**COMMUNE DE LE RHEU**  
Département d'Ille et Vilaine  
\*\*\*  
**MODIFICATION N° 9**  
**DU PLAN LOCAL D'URBANISME**

**Enquête publique du 17 mars au 18 avril 2016**

**CONCLUSIONS ET AVIS**  
**DU COMMISSAIRE ENQUÊTEUR**

#### Erreur matérielle du plan de zonage n°3

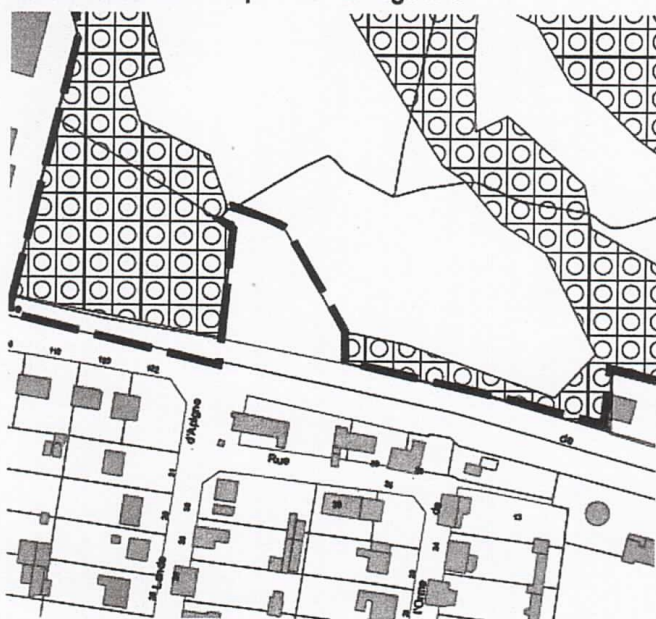
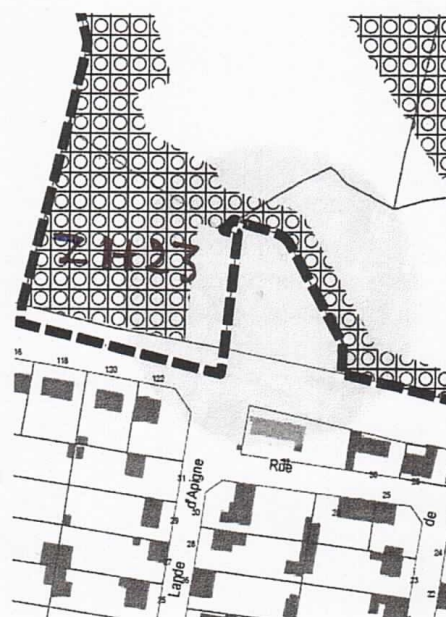
Dans le paragraphe sur le passage au format ArcOpole, une modification des limites d'un Espace Boisé Classé (EBC) est présenté comme étant une erreur matérielle devant être corrigée. Un extrait du plan n°3 du règlement graphique est présenté en annexe.

Sur cet extrait je constate 2 choses :

- à l'extrême droite de l'extrait la limite de zone de la trame d'EBC a été repositionnée (ce qui semble logique) ;
- la limite de l'EBC qui coïncidait avec la limite de la parcelle ZH 23 a été décalée vers l'Ouest.

Ce dernier décalage ne peut s'expliquer par un recalage des limites et m'apparaît clairement **comme une réduction de l'EBC.**

Je remarque par ailleurs que cette zone est classée en Neg (zone naturelle réservée au golf). Lors de ma visite du 2 mars, cette zone était en friches (broussailles et arbustes). J'ai revisité le site le 19 avril (lendemain de l'enquête) et la végétation y avait été nettoyée.

L'absence d'arbres de bonne taille n'est pas, à mon avis, un argument pour réduire un espace boisé classé (espace boisé à protéger **ou à créer**).

Je suis donc **défavorable** à cette réduction et je mettrai une **réserve** sur ce point.

Ce qui est présenté comme la correction d'une erreur matérielle sur le bord de la Rue de Rennes est à mon avis clairement la réduction d'un espace boisé classé. Je considère que l'argument de l'absence d'arbres de haute tige à cet endroit n'est pas recevable.
